Neuer Bahnhof Karower Kreuz wird vorbereitet

aus SIGNAL 06/2003 (Dezember 2003/Januar 2004), Seite 27-28 (Artikel-Nr: 10002625)
IGEB S-Bahn und Regionalverkehr

Im September 2003 wurde die Öffentlichkeit im Rahmen des Planfeststellungsverfahrens über die Pläne für den Ausbau der Stettiner Bahn informiert. Betroffen ist der Abschnitt Berlin-Nordkreuz bis Berlin-Karow (Kilometer 4,2 bis 11,6).

Der geplante S- und Regionalbahnhof Karower Kreuz. (Zeichnung: Florian Müller)

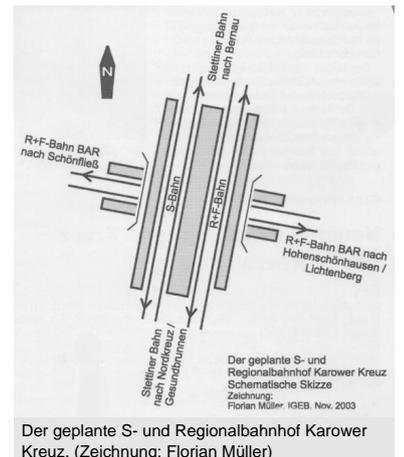
Wie erwähnt, soll der vorzubereitende Turmbahnhof Karower Kreuz an der Stettiner Bahn (oben) einen Mittelbahnsteig bekommen, an dessen einer Kante die Regionalbahnen Richtung Nordkreuz und an der anderen Kante die S-Bahnen nach Bernau halten würden. Die Länge des Bahnsteiges ist mit 140 Metern angegeben. Das ist für S-Bahn-Vollzüge mit acht Wagen nicht ausreichend. Hierfür sind 152,5 Meter üblich. Die vorzubereitenden S-Bahnsteige sollten entsprechend von Acht-Wagen-Zügen genutzt werden können.

Darüber hinaus sollte untersucht werden, ob anstatt der geplanten drei oberen Bahnsteige des Bahnhofes Karower Kreuz an der Stettiner Bahn (ein Mittelbahnsteig und zwei Seitenbahnsteige) es nicht sinnvoller ist, zwei Mittelbahnsteige anzulegen. Dadurch reduzieren sich die nötigen Ausstattungskosten und Betriebskosten (vier statt sechs Zugangsbauwerke bzw. Aufzüge, Bahnsteigmöblierung, Fahrgastinformation usw.) und die ganze Bahnsteiganlage wird für den Fahrgast übersichtlicher.

Der Komfortverlust durch den Fortfall der Möglichkeit des bahnsteiggleichen Übergangs von S-Bahnen von Nordkreuz/Gesundbrunnen zu Regionalbahnen nach Gesundbrunnen dürfte minimal sein.

Die vorzubereitenden Seitenbahnsteige des Bahnhofes Karower Kreuz am Berliner Außenring (unten) sollten ebenfalls für 8-Wagen S-Bahn-Züge nutzbar sein (Länge und Höhe), um einem möglichen Einsatz von Duo-S-Bahn-Fahrzeugen nicht entgegenzustehen (siehe [Signal 4/2003](#), Seite 28).
